# Revisión plan de manejo de tránsito proyecto: Ampliación y mejora de la terminal de transbordadores del Puerto de Paquera

DIRECCIÓN GENERAL DE INGENIERÍA DE TRÁNSITO  
DEPARTAMENTO DE REGIONALES

MOPT-03-05-01-0468-2022

Figura 2. Imagen de las zonas a intervenir  
Fuente: (Villalobos, 2022)

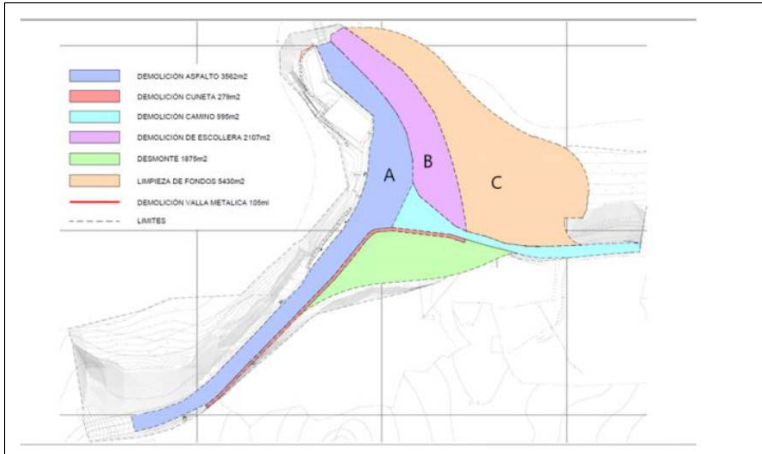
La primera etapa es el mejoramiento, acondicionamiento y ampliación de la plataforma, por lo cual se trabajará en las márgenes de carretera y zona marítimo terrestre (zona c, figura 2), donde no habrá interferencia con el tráfico vehicular y peatonal, por lo cual, únicamente se colocan balizas y barreras tipo new jersey para delimitar la zona.

Para los trabajos en las zonas A y B, de la figura 2, las actividades se realizarán según el “planning de la obra”, por lo cual, la demarcación, señalización y balizamiento se estará realizando, de manera que siempre haya un carril de acceso y salida para los usuarios del ferry, además se habilitará un paso peatonal para que puedan transitar de manera segura.

6. El PMT indica que para los trabajos en las zonas A y B, de la figura 2, las actividades se realizarán según el “planning de la obra”, por lo cual, la demarcación, señalización y balizamiento se estará realizando, de manera que siempre haya un carril de acceso y salida para los usuarios del ferry, además se habilitará un paso peatonal para que puedan transitar de manera segura, sin embargo, este no se incluye en el PMT.

4. Los planos incluidos en el PMT deben de estar firmados por el autor o diseñador.
5. Incluir en los croquis donde se presentan los flujos vehiculares en fase 1, 2 y 3, la zona peatonal, el señalamiento vertical y demarcación horizontal en caso de requerirlo.
